KOMMENTARER – CHECKLISTA NORRA VÄXTHUSVÄGEN

Detta PM behandlar vissa av de kommentarer som inkommit i "Checklista inför granskning. Detaljplan för Växthusvägen, del av Hässelby Villastad 28:1 m.fl. dnr 2017-17157", upprättad av Stockholm Stad, Stadsbyggnadskontoret, daterad 2020-11-03.

Figur 2. Översiktsskild över topografin längs med Växthusvägen
(www.kso.etjanster.lantmateriet.se, 2021-03-11)

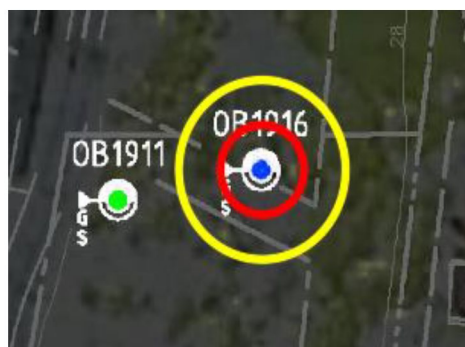
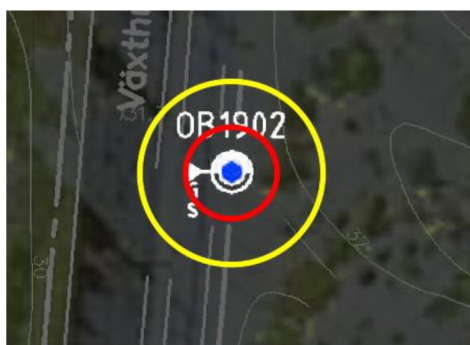
Kommentar: "Länsstyrelsen anser att kommunen behöver bedöma riskerna kopplat till ras och skred utifrån den bebyggelse med tillkommande laster som detaljplanen medger. Risker kopplat till stabilitet behöver även bedömas utifrån ett framtida blötare och varmare klimat."

Det hade kunnat bli ett potentiellt stabilitetsproblem om markytan för detaljplaneområdet sänks. Det hade gjort att höjdskillnaden mellan Växthusvägen och detaljplaneområdet hade ökat och det hade kunnat ge upphov till stabilitetsproblem. Om permanent marksänkning skall ske måste stabiliteten utredas mer noggrant. Dock rekommenderades det i detaljplanen att markytan inte skulle sänkas. En höjning av markytan hade snarare förbättrat stabiliteten från Växthusvägen mot detaljplaneområdet.
